Dodatek č. 2 ke smlouvě o dílo

Změnový list číslo 2

Předmět díla:	Sportoviště Kamechy, Brno-Bystrc
Objekt:	SO 04
Objednatel:	Statutární město Brno, zastoupené městskou částí Brno-Bystrc, nám. 28. dubna 60, 635 00 Brno
Zhotovitel:	FIRESTA – Fišer, rekonstrukce, stavby a.s., Mlýnská 388/68, 602 00 Brno
TDI:	GARANT projekt s.r.o., Staňkova 103/18, 602 00 Brno
Projektant:	ATELIER WIK, s.r.o., Rosického náměstí 48/6, 616 00 Brno

Změna řešení rozmístění cvičebních prvků na sportoviště SO 04 H.3.2 Workoutové sportoviště a jejich založení.

WorkoutKamechy

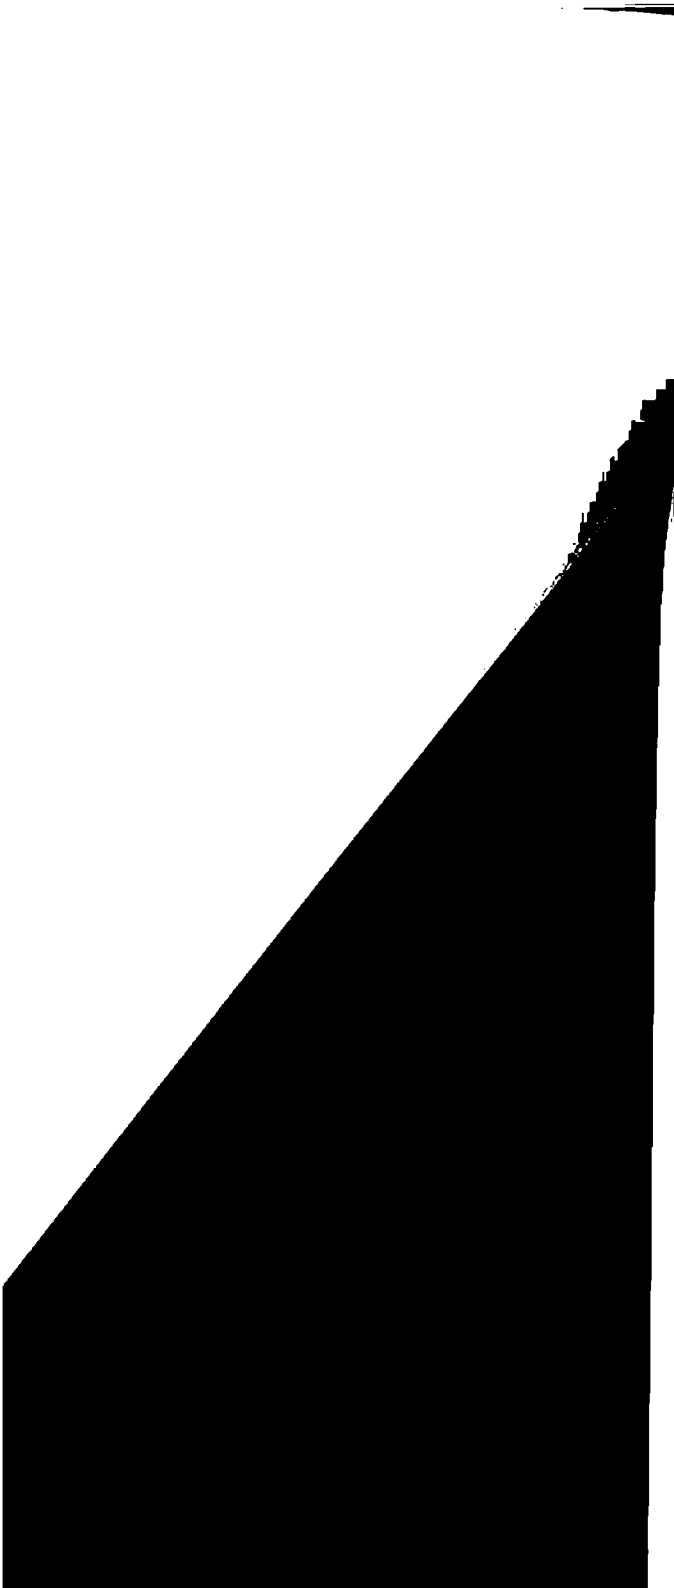
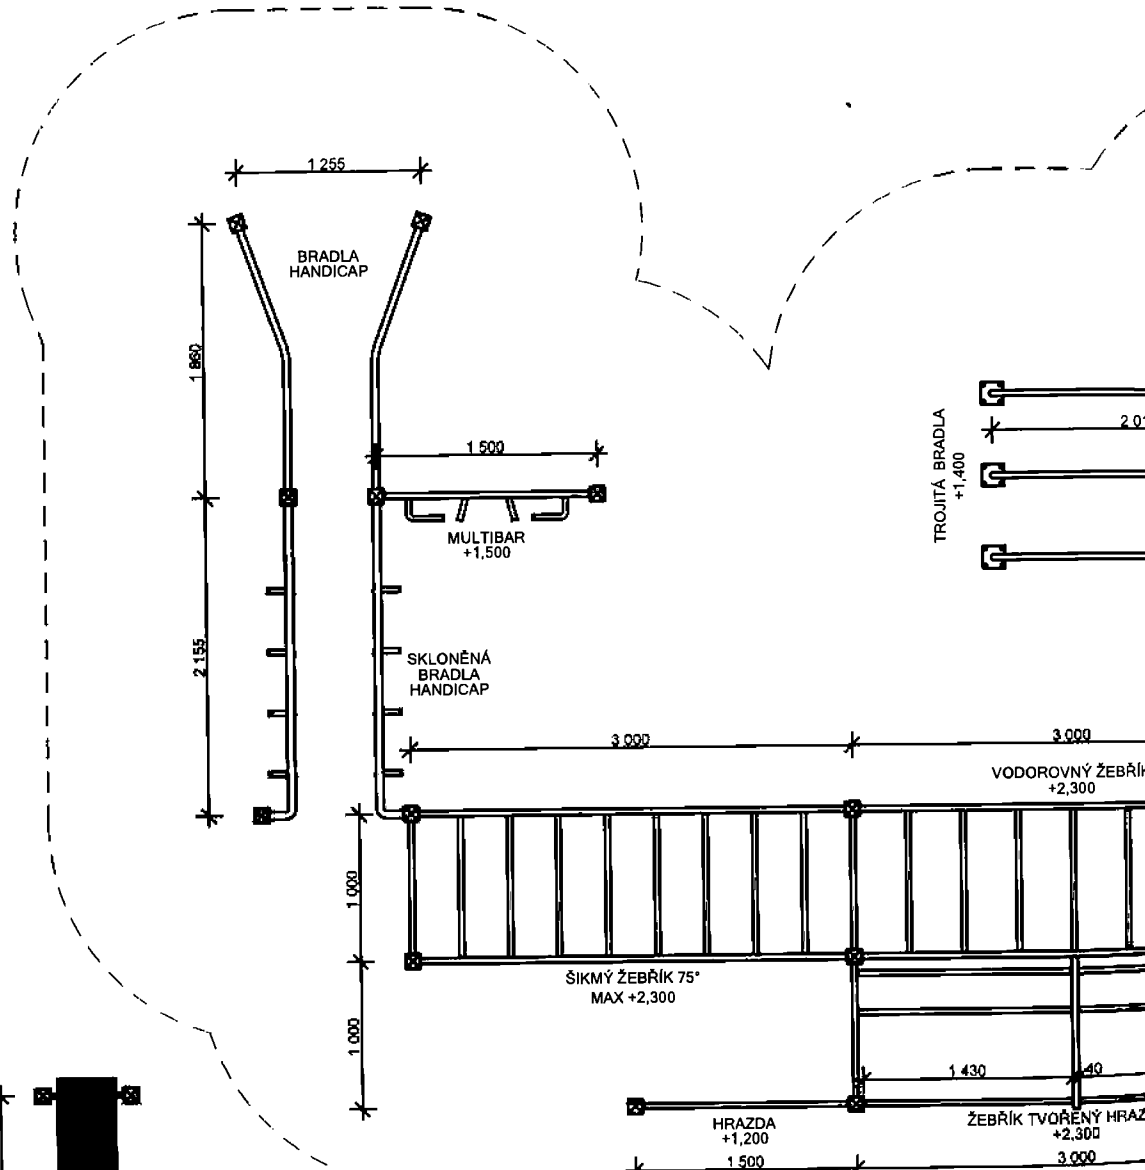
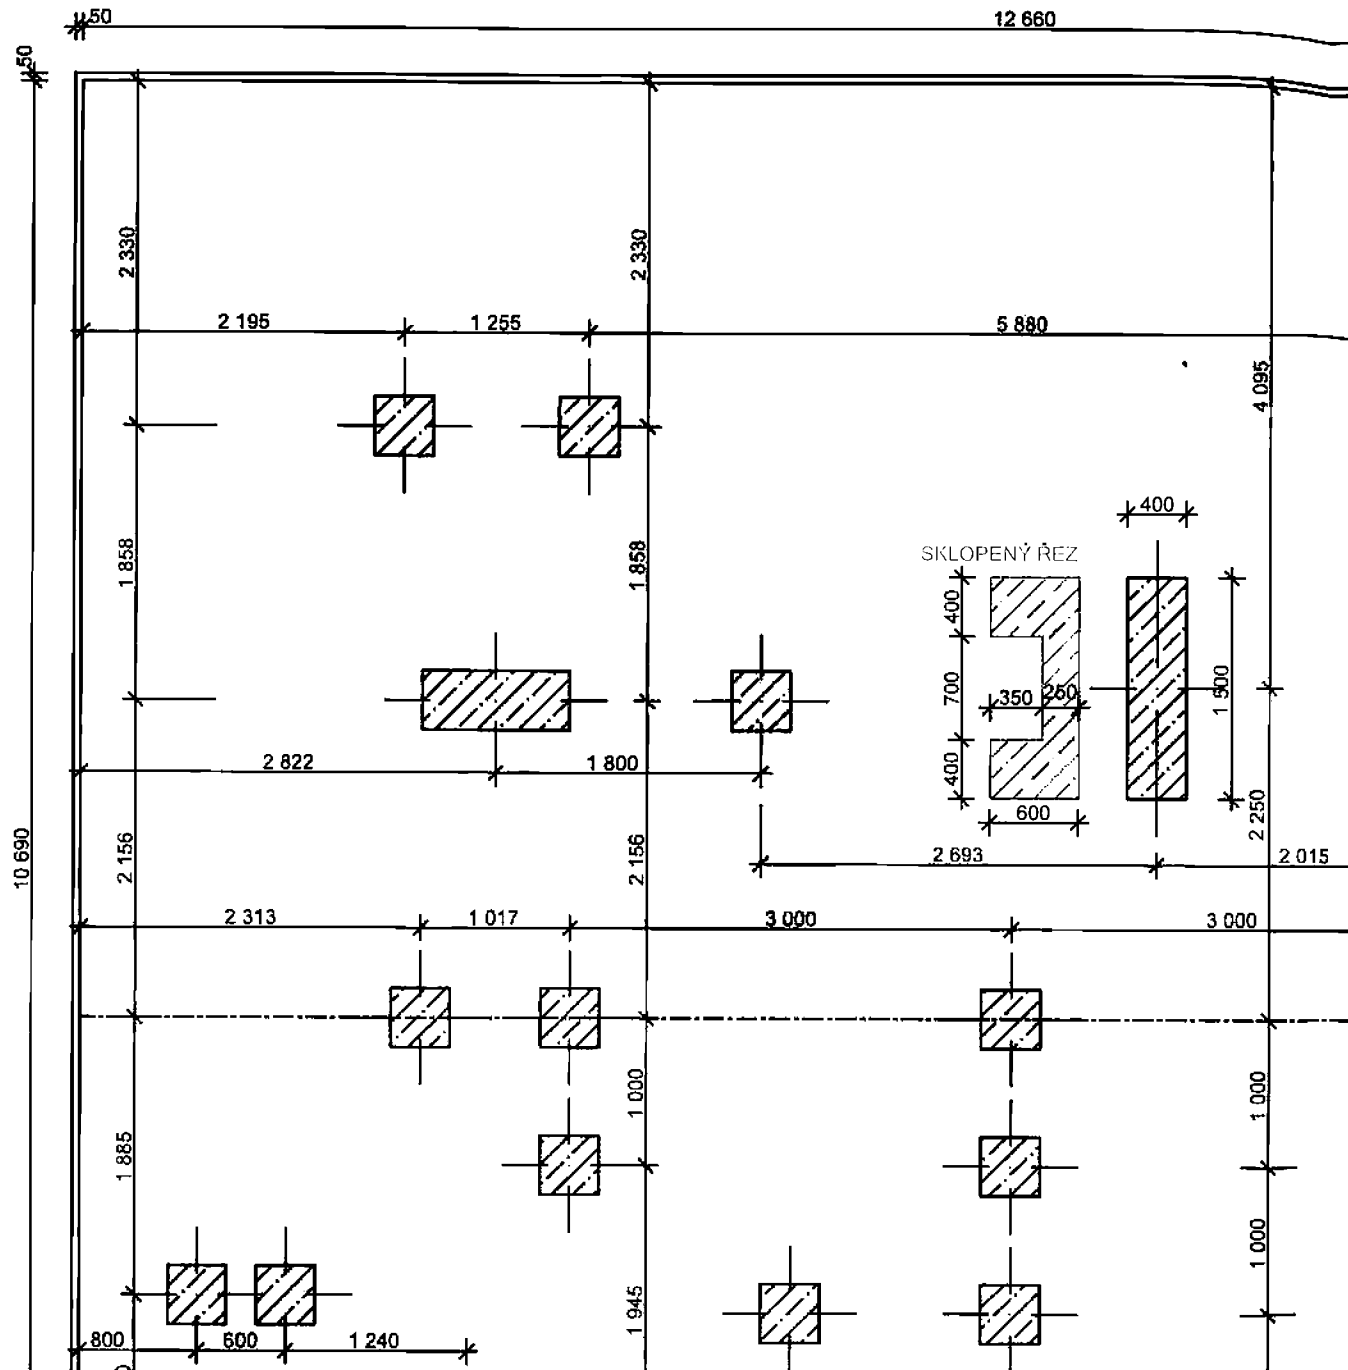
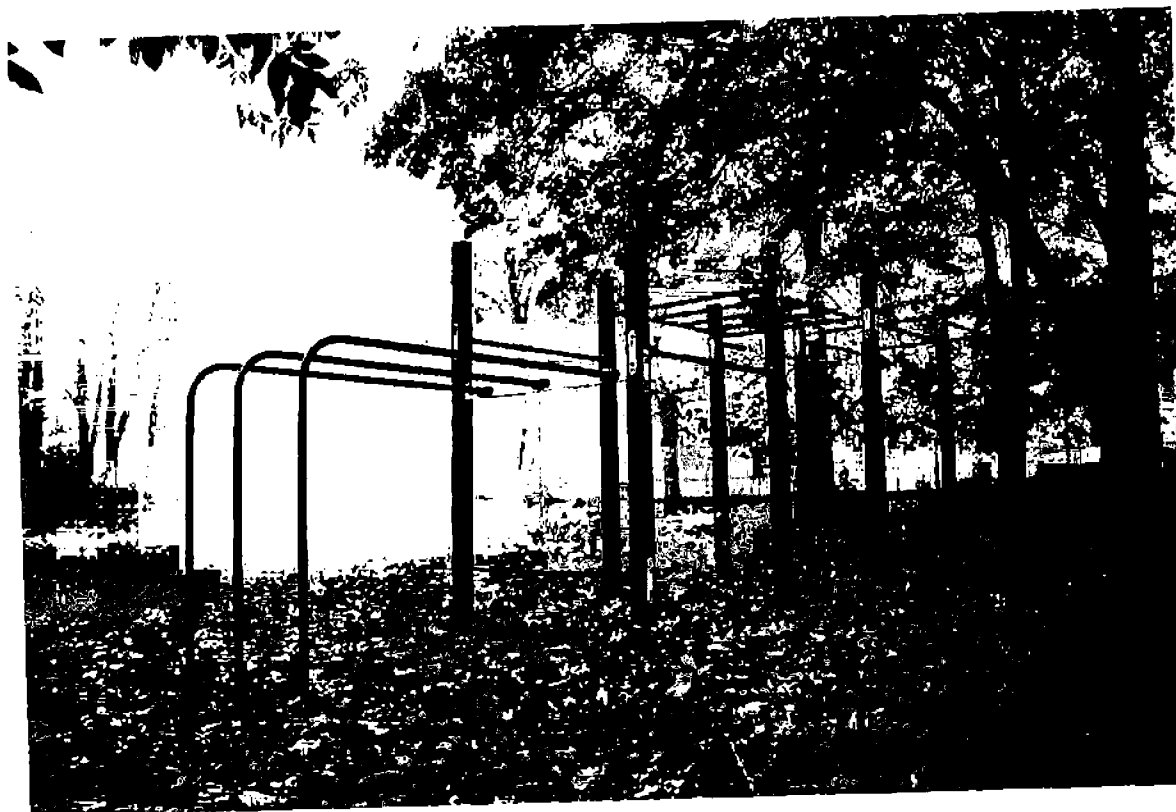
Změna byla vyvolaná zhotovitelem, z důvodů nabytí zkušenosti od doby projektování dokumentace s realizacemi tohoto sportoviště pro lepší funkčnost a využití cvičebních prvků a plochy workoutového sportoviště a dále dodržení kritické výšky pádu i v místě založení cvičebních prvků.

- 1) vytvořením jednotné workoutové konstrukce je zajištěno komplexní cvičení v posloupné návaznosti na veškeré cvičební prvky
- 2) osoba na vozíčku má kolem konstrukce více volného prostoru pro přemísťování se po dopadové ploše hřiště
- 3) kolem konstrukce je dostatek místa pro rozcvičku či cvičení s TRX a odporovými gumami
- 4) větší volnou plochu v prostoru hřiště lze využít:
- 5) dodatečným doplněním přenosných cvičebních prvků (stalky, kotouče, olympijské osy apod.), které si jedinci mohou sami přinést
- 6) ke skupinovým cvičením (kruhové tréninky)

Plocha z projektu je dodržena. Došlo pouze k přeskládání workoutového vybavení pro lepší
